改善箇所説明図①

農耕用トラクタのエンジンルーム内のワイヤハーネスにおいて、取り回しが不適切なため、ワイヤハーネスとエアコンコンデンサのスライドフレームが接触しているものがある。そのため、走行中の振動やスライドフレームとの擦れにより、当該ワイヤハーネスの被覆が摩擦により損傷して内部電線が短絡し、最悪の場合、ワイヤハーネスが焼損して火災となるおそれがある。

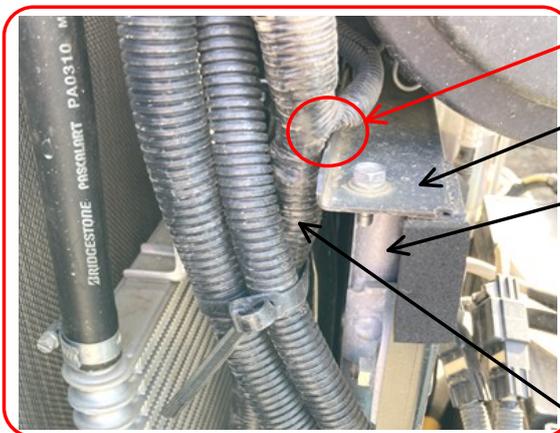
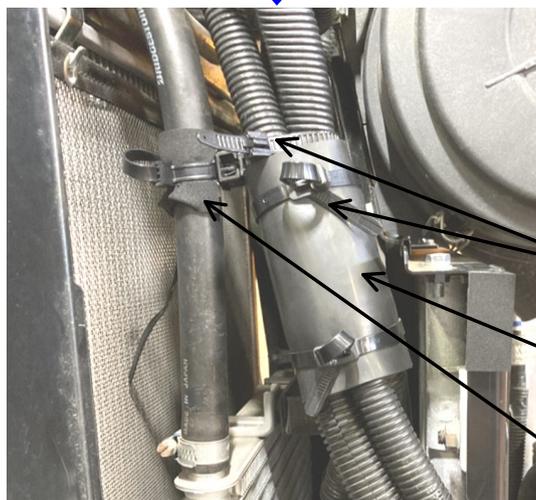
基準不適合箇所

全車両、ワイヤハーネス固定用のコードクランプを追加し、ワイヤハーネスの経路を変更するとともに保護ゴムを追加する。また、ワイヤハーネスに損傷が見られるものは、補修またはワイヤハーネスを新品に交換する。
